הוקמה נקודה חדשה על מפת CVFR, הנקראת אמנון.
הנקודה נמצאת ב- CTR ראש פינה, ראו מפה מצורפת.
הנקודה הוקמה לצורך הגדרת מיקום מדויק לתחילת הנמכה לנחיתה,
ומניעת כניסה לתשתיות אחרות (נתיבי מסוקים/גובה נמוך).
טייס המגיע לראש פינה – יצפה לקבל תחילת הנמכה לנחיתה לאחר
מעבר נקודת אמנון צפונה.
עד נקודת אמנון ישמור גובה הנתיב.

(C0473/16 NOTAMN

מפות ביחס לנקודת אמנון : מפת CVFR

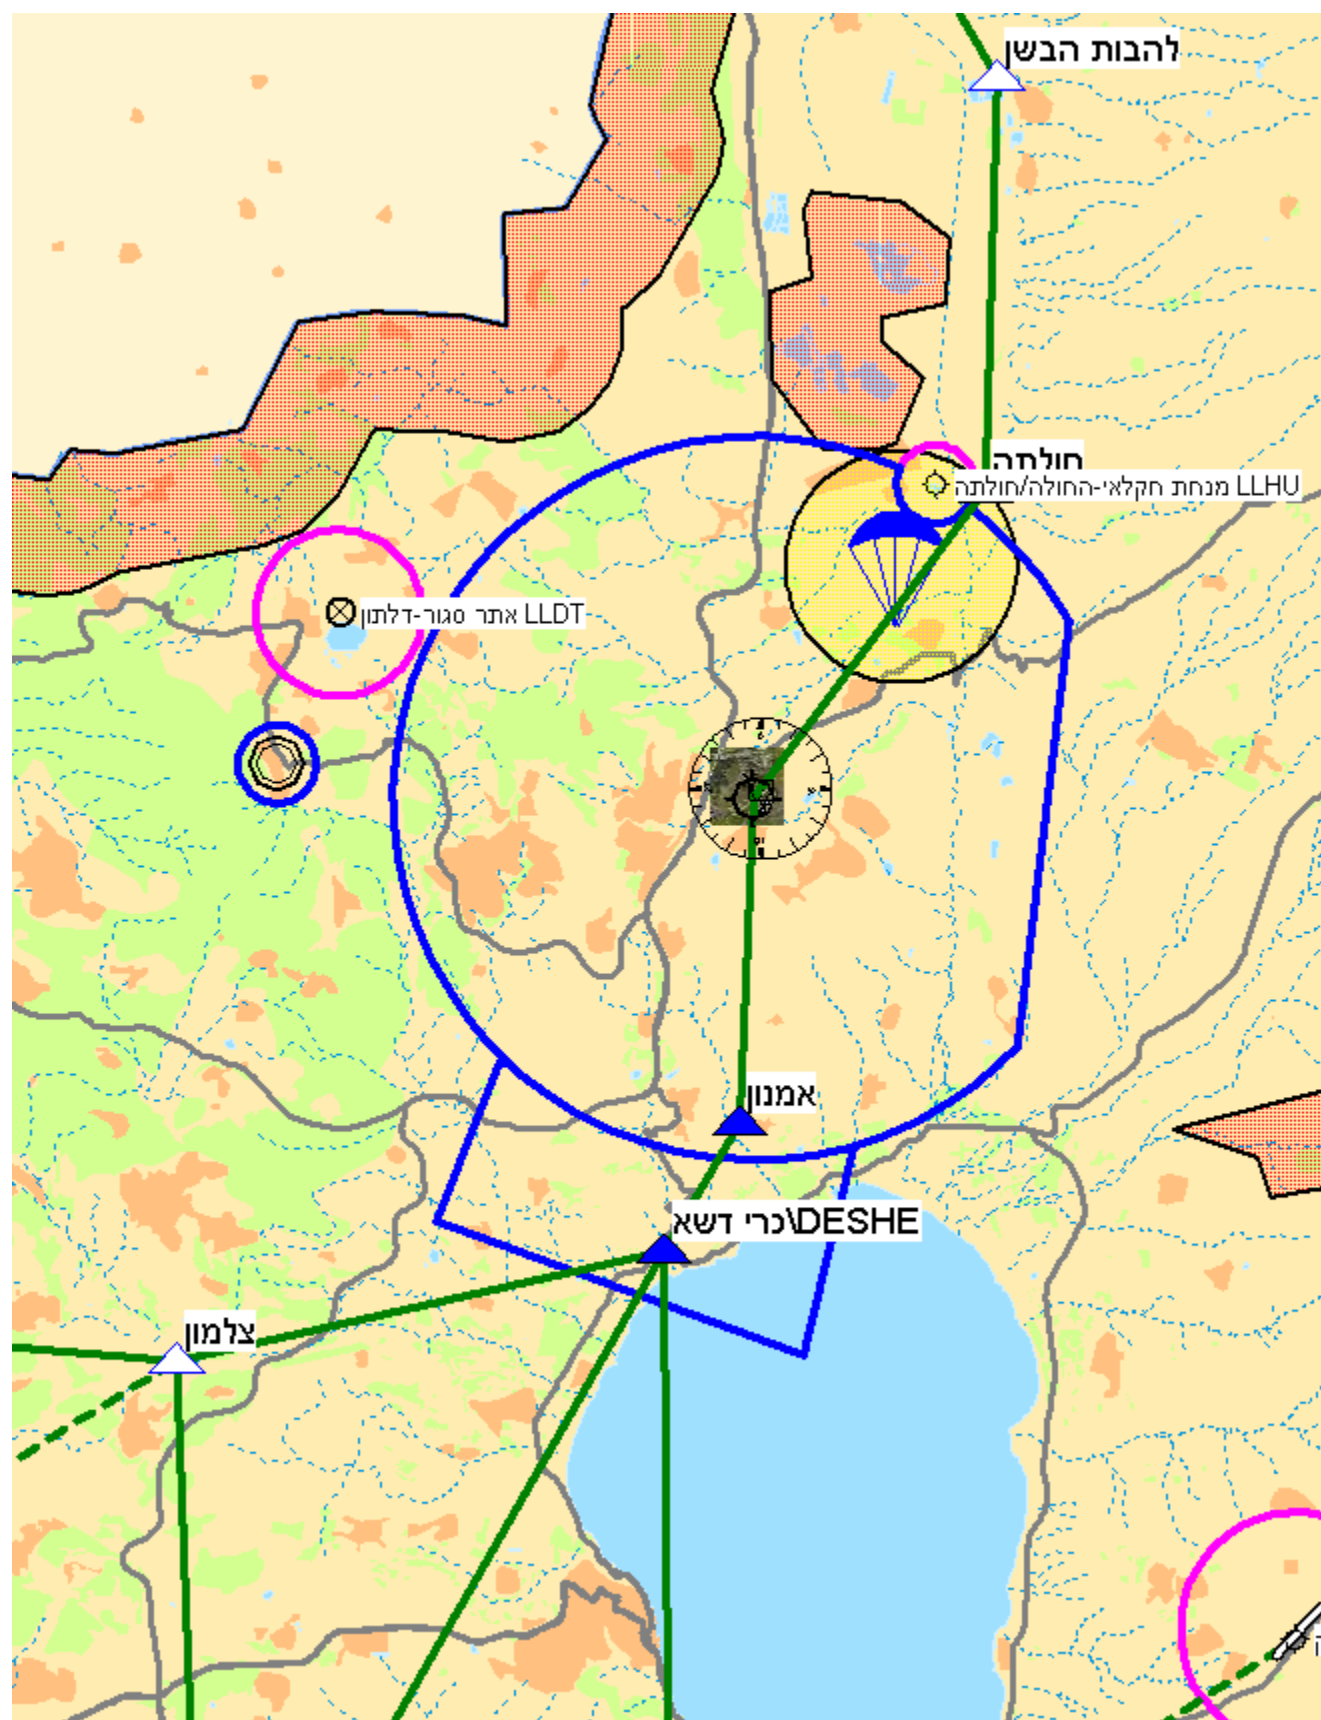
E) NEW REP ESTABLISHED WI LLIB CTR.

ID AMNON, LOCATED AT PSN N325420E0353400 DIST 4.5NM
FM LLIB

178DEG AND 2.5NM, 032DSEG FM REP KAREY-DESHE.

FLT ALT BTN AMNON AND LLIB 2,500FT NB 3,000FT SB.)
